# Biuletyn techniczny

EM9580 PLUS TOUCHSCREEN

NOWY KABEL

**150**

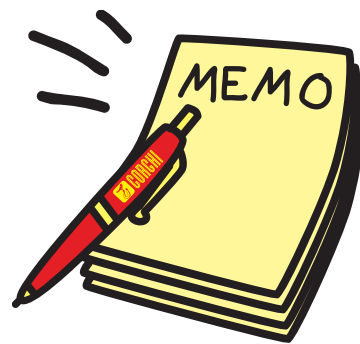
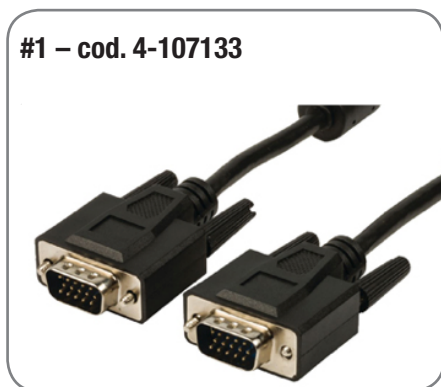
Pragniemy poinformować, że od maja 2021 r. wszystkie wyważarki do kół z monitorami z ekranem dotykowym zostaną wyposażone w nowy kabel sygnału wideo, kod 4-107133 (#1), zastępujący poprzedni, kod 3-03554 (#2).

Modyfikacja zapewnia lepszą ochronę przed zakłóceniami elektrycznymi generowanymi przez niewystarczająco filtrowane sieci i może rozwiązać, w niektórych już zainstalowanych modelach, skargę na krótkie chwilowe przerwanie sygnału wideo.
